INFORME TÉCNICO DICOMAR No. 027-2020
Primera información aclaratoria del Estudio de Impacto Ambiental Categoría II
“Estación de Camiones Cisternas de Gas Natural Licuado”

Ubicación:	Distrito y Provincia de Colón.
Nº Expediente:	DEIA-II-S-031-2020.
Memorando:	DEEIA-0405-0709-2020.
Promotor:	COSTA NORTE LNG TERMINAL, S. de R.L.
Participante:	Ana Lorena Rodríguez/Departamento de Ordenamiento de Espacios de Espacios de Costas y Mares.
Fecha de Elaboración de Informe:	15 de septiembre de 2020

Fecha: 18 DE SEPTIEMBRE DE 2020
Proyecto: “ESTACIÓN DE CARGA DE CAMIONES
CISTERNAS DE GAS NATURAL LICUADO”
Categoría: II
Promotor: COSTA NORTE LNG TERMINAL, S. DE R.L.
Consultor: URS HOLDINGS, INC. (URS). IAR-001-98
Localización: ISLA TELFERS, CORREGIMIENTO DE CRISTOBAL, DISTRITO
DE COLÓN, PROVINCIA DE COLÓN.
Expediente: IIF-005-2020

FECHA: _____

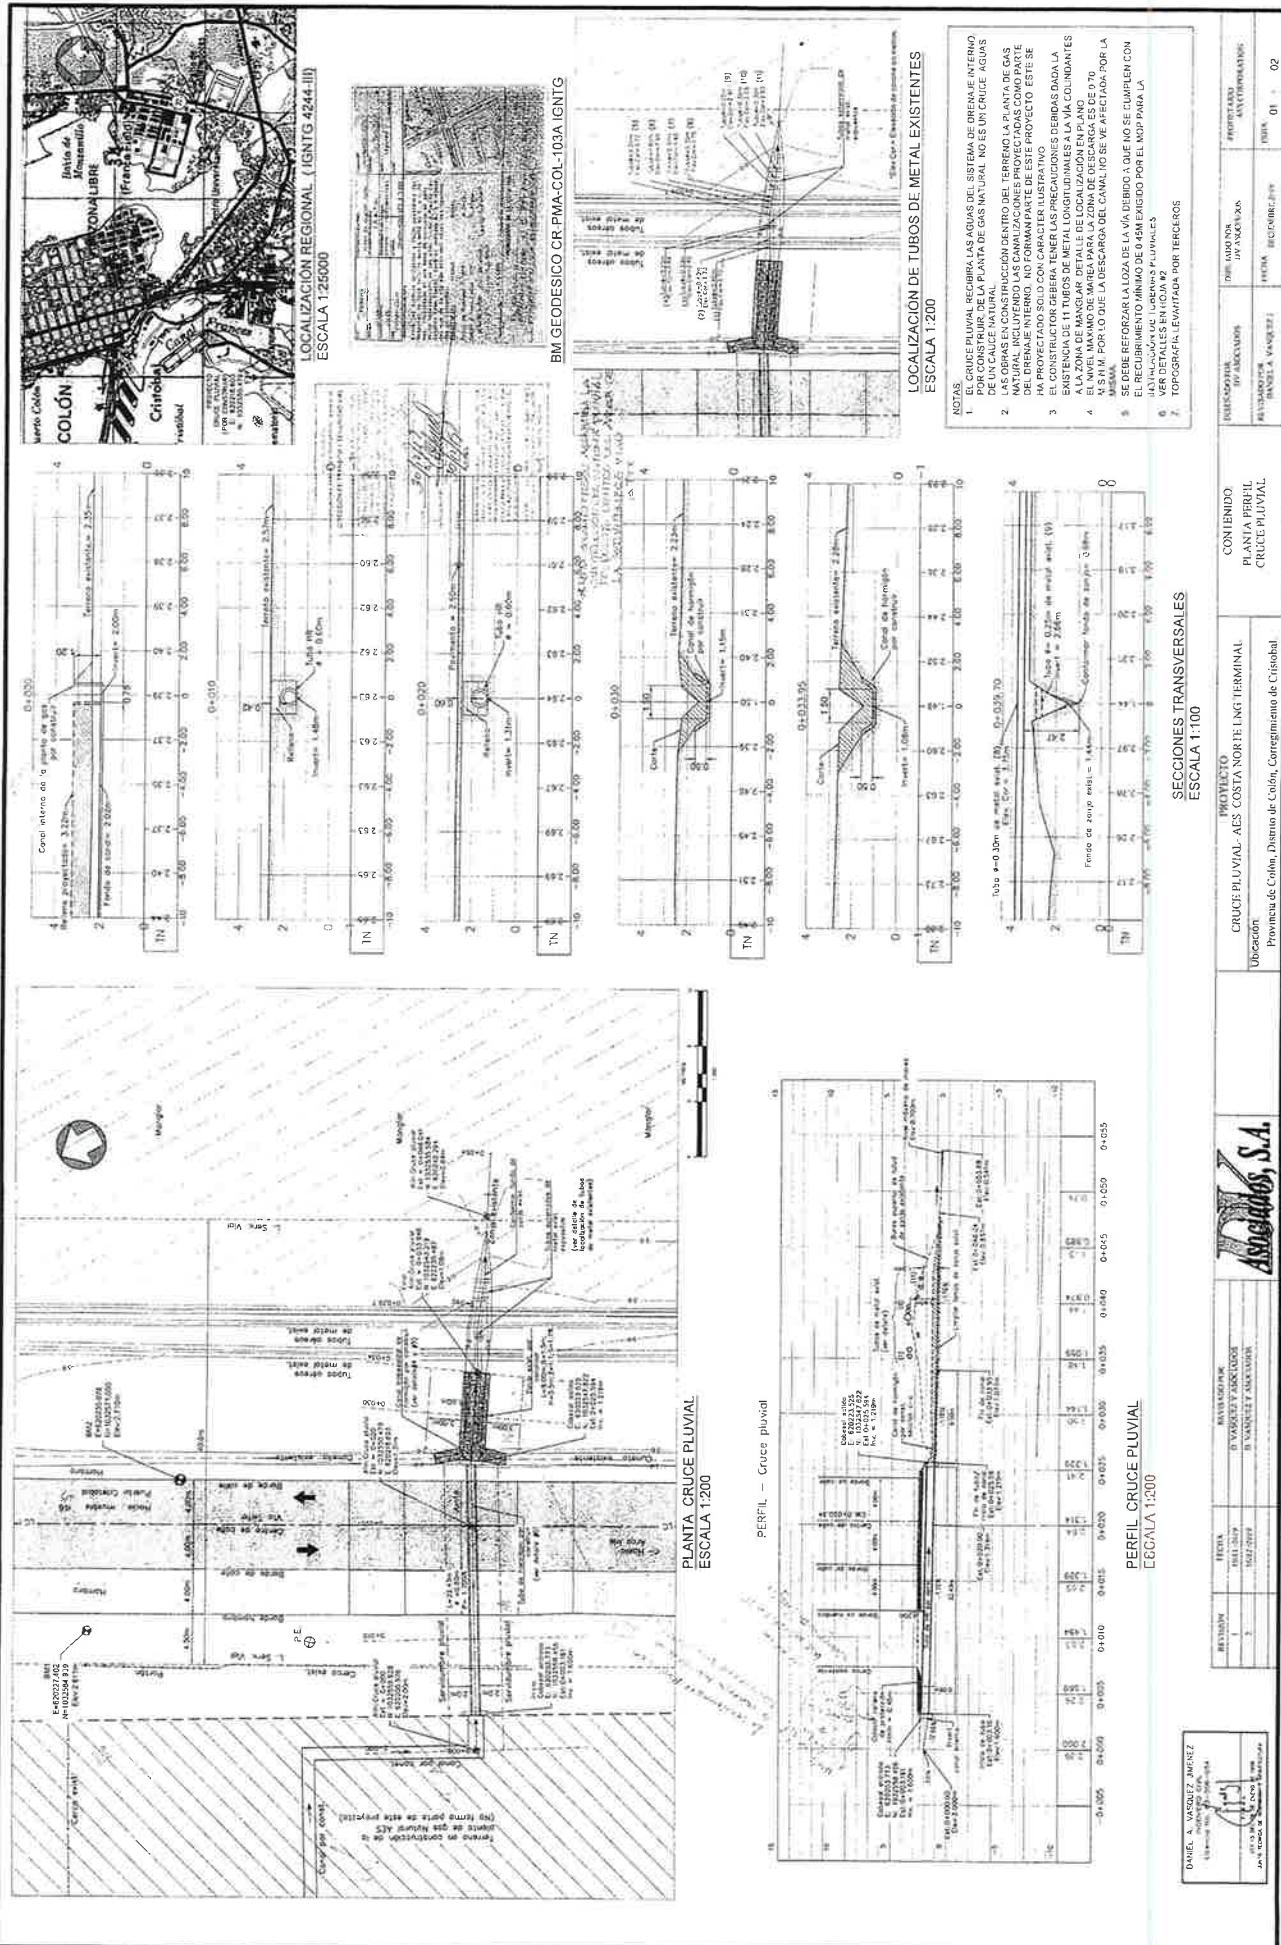
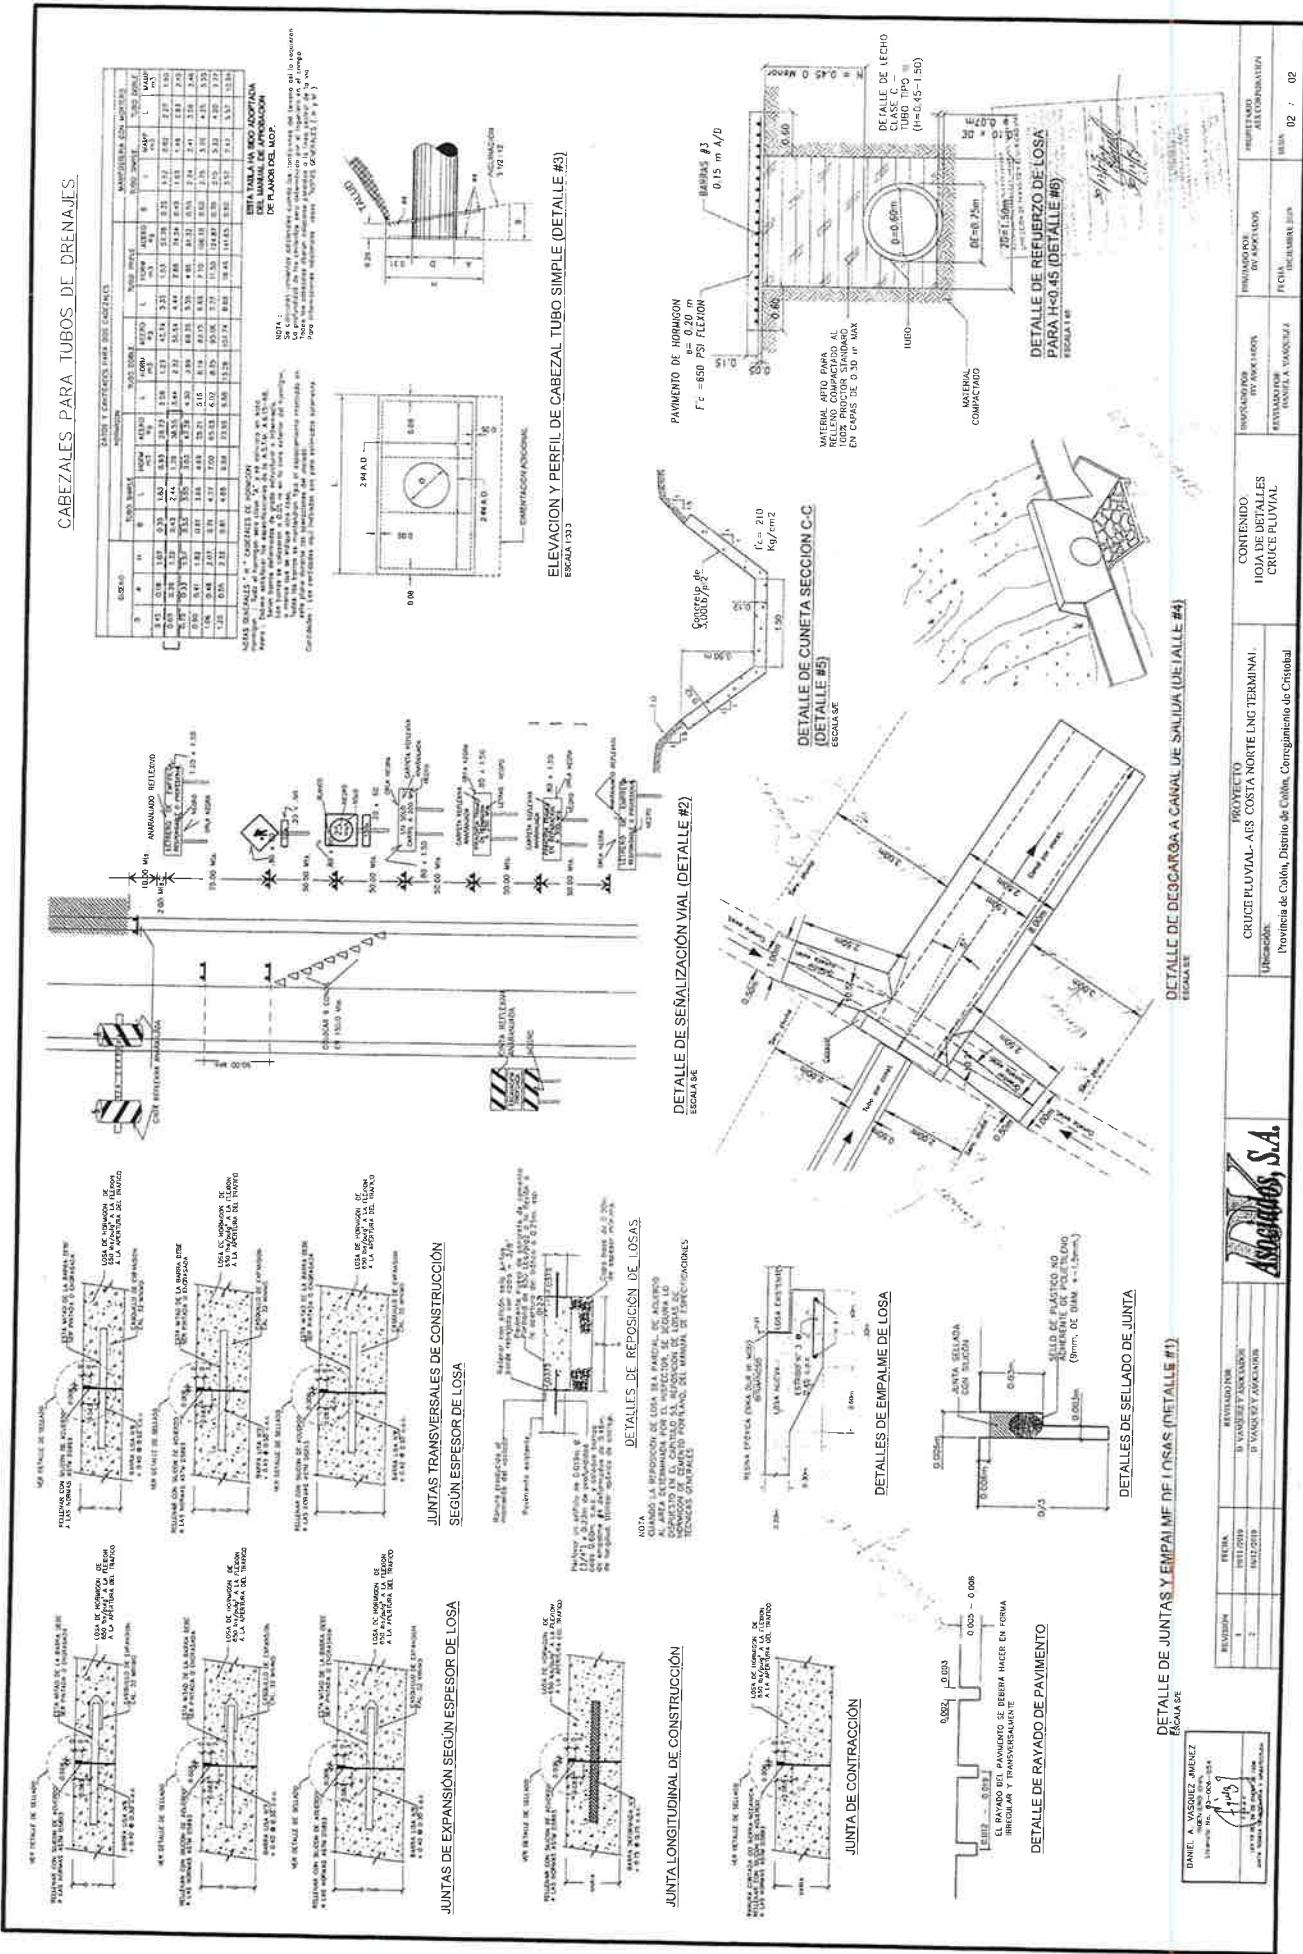
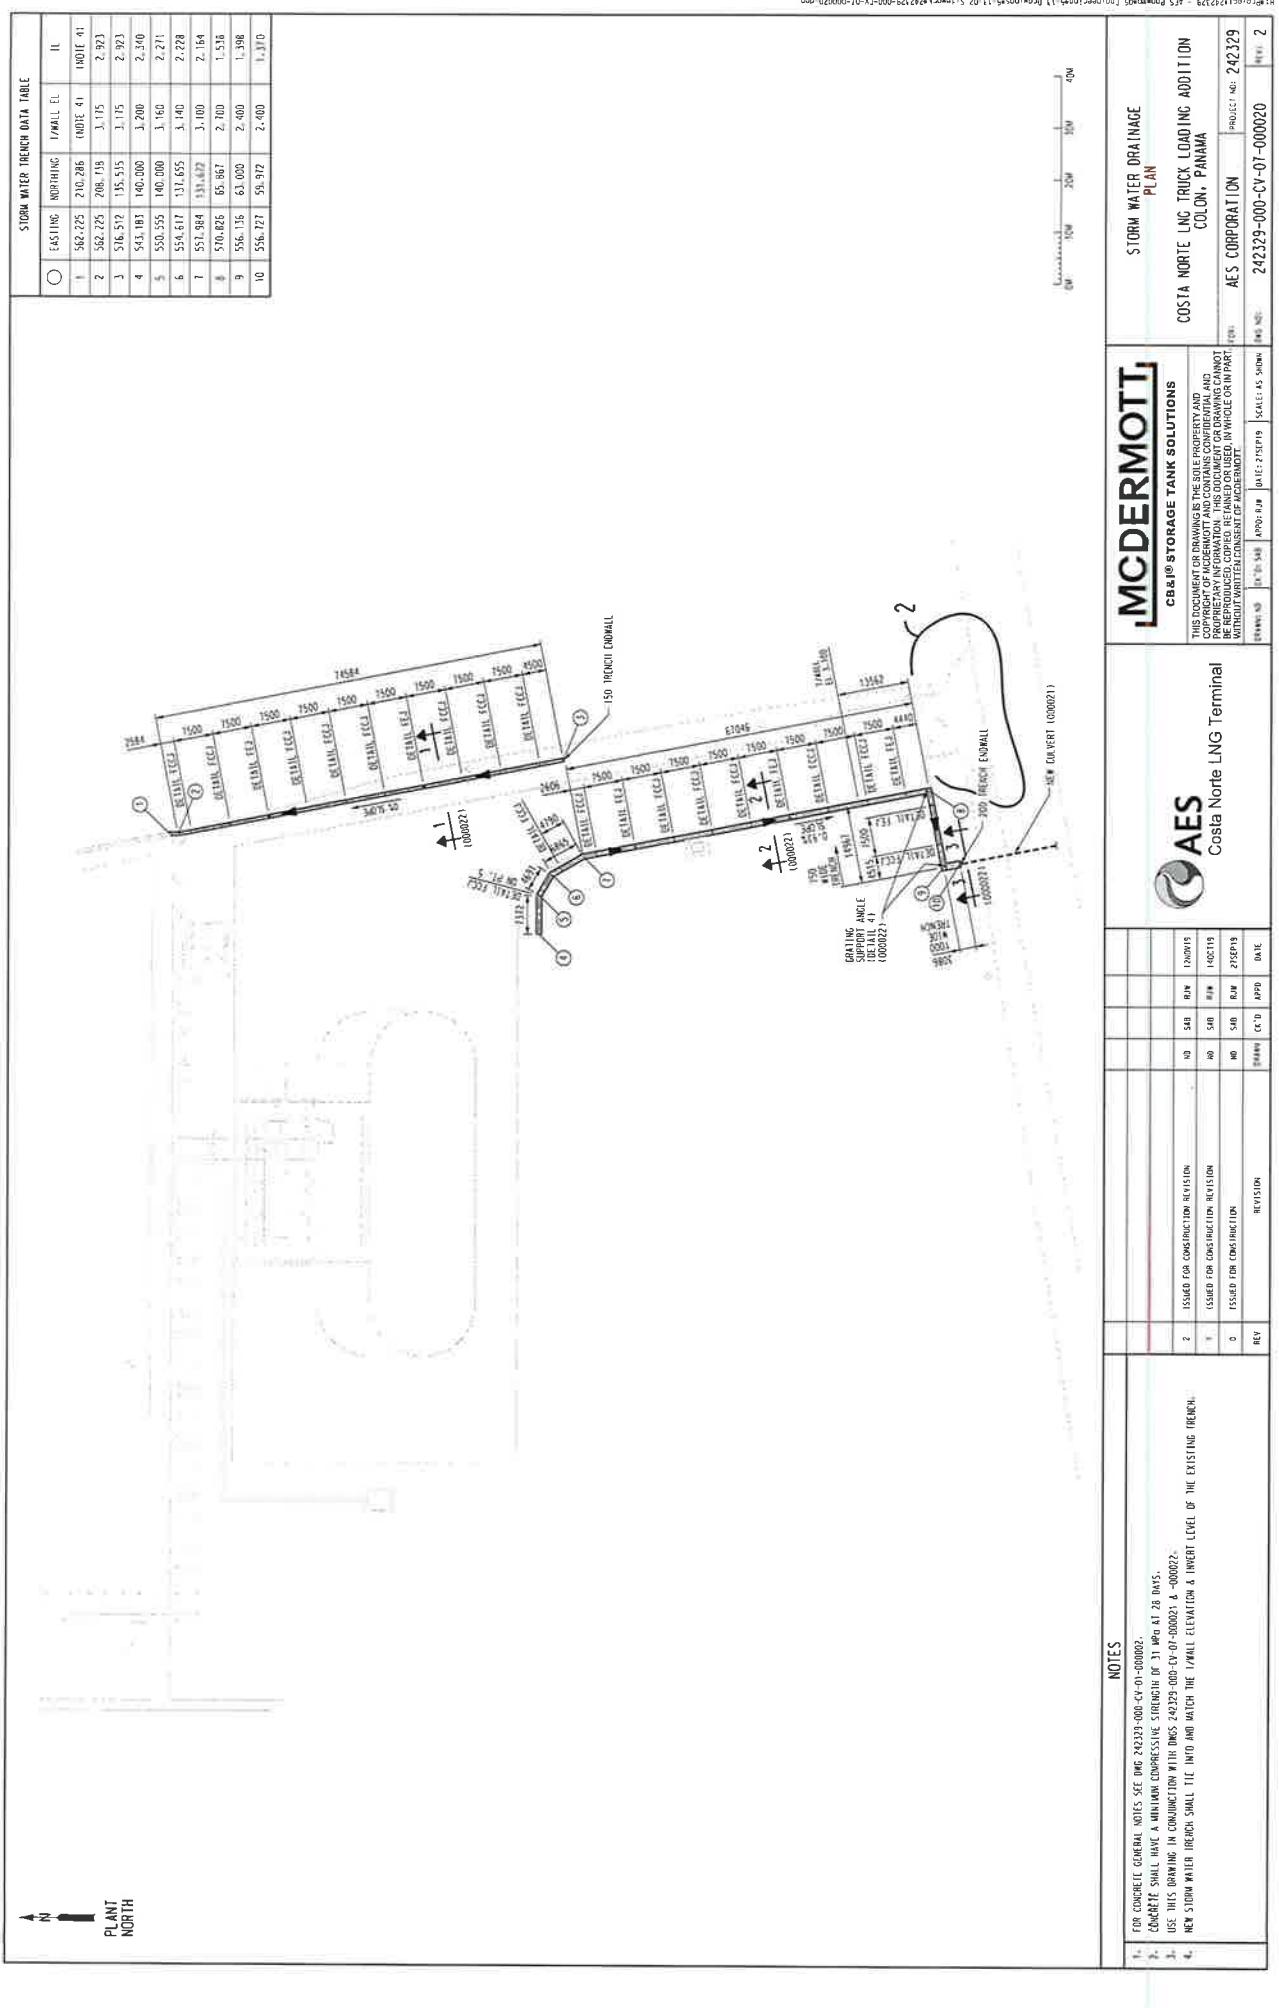
- a. Presentar diseño de los sistemas de drenajes y estudios hidrológicos que demuestren que la obra no afectará la conexión hidrológica de los manglares aledaños.

Con relación al drenaje pluvial al cual serán descargadas parte de las aguas de lluvia provenientes del área del proyecto en evaluación, el mismo será desarrollado dentro del área de servidumbre del camino, de tal manera que la empresa Costa Norte LNG Terminal S. de R.L., sometió al Ministerio de Obras Públicas, para la revisión y aprobación, los planos de diseño pluvial del área en cuestión desde el 19 de diciembre de 2019, siendo aprobados el pasado 20 de febrero de 2020, por el Departamento de Revisión de Planos de la Dirección de Estudios y Diseños del Ministerio de Obras Públicas de Panamá mediante Nota REG.# 3827 (2020)

En la información aprobada por el MOP, se presentan los planos con el análisis y cálculos de escorrentía del área y/o cálculos hidrológicos e hidráulicos de los sistemas y diseño de tuberías y canales del área en análisis. Según consta en nota REG.# 3827 (2020) y planos aprobados por el Departamento de Revisión de Planos del Ministerio de Obras Públicas.

En el **Anexo 1** de este documento, se adjunta vista de planta del proyecto donde se observan los canales de drenaje considerados, así como planos aprobados por el Ministerio de Obras Públicas relacionados con el proyecto de drenaje.

1 - SISTEMA PLUVIAL PROPUESTO, TUBO DE 24 PULGADAS DE DÍAMETRO DE HORMIGÓN REFORZADO, TUBO DE 1.00 M. DE DÍAMETRO PVC Y CANAL PLUVIAL DE HORMIGÓN, DE ACUERDO A LO INDICADO EN EL PLANO.

2- SERVIDUMBRE PLUVIAL DE 2.00 M., INDICADA EN EL PLANO.
